Verslag kwartetoverleg

Verslag van:
Kwartetoverleg Schelphoek West,
donderdag 6 november 2008
Opgemaakt door:
Pol van de Rest

Datum/plaats
17 november 2008
Project Bureau Zeeweringen, Middelburg

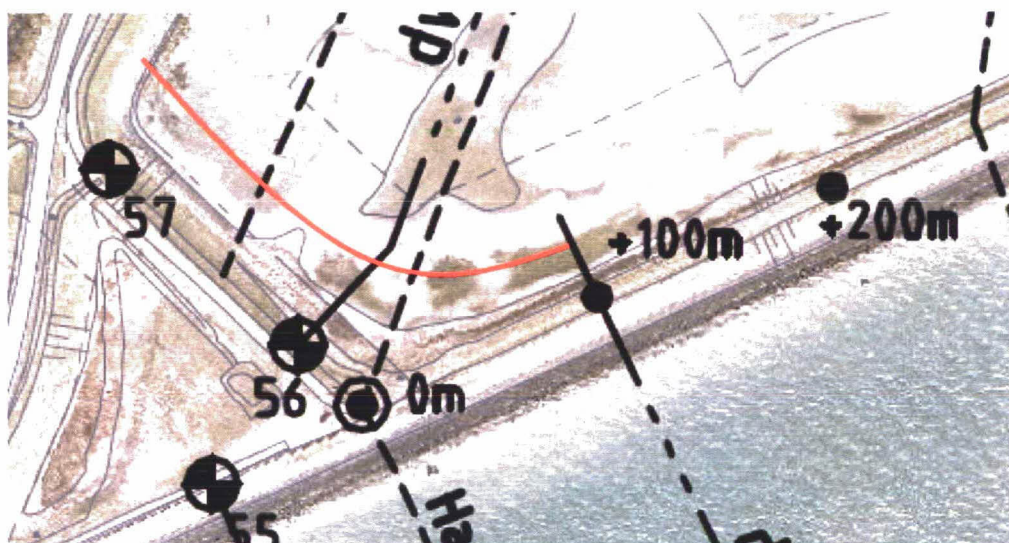
Afgesproken is om aan twee zijden van de driehoek bij dp 54-57, waar het leefgebied van de Noordse woelmuis zich bevindt, schermen te plaatsen. De zijde aan de kant van de inlaag blijft open, zodat de muizen en andere dieren zich goed kunnen blijven verplaatsen. Het scherm is bedoeld om de muizen zoveel mogelijk buiten het werk te houden (als is het de vraag hoe effectief de maatregel daarvoor is) en daarnaast zorgt het scherm voor een goede scheiding tussen het werk en het leefgebied van de Noordse woelmuis. Nadeel van het scherm is dat het andere dieren belemmert om ongehinderd rond te lopen. Het scherm moet van een glad materiaal worden gemaakt, zodat de muizen niet makkelijk over het scherm kunnen klimmen en de paaltjes moeten aan de buitenzijde staan. Het werkgebied en depotruimte worden begrensd 2 meter vanuit de teen van het aan te liggen kleitalud (wordt ook op tekening in bestek gezet).
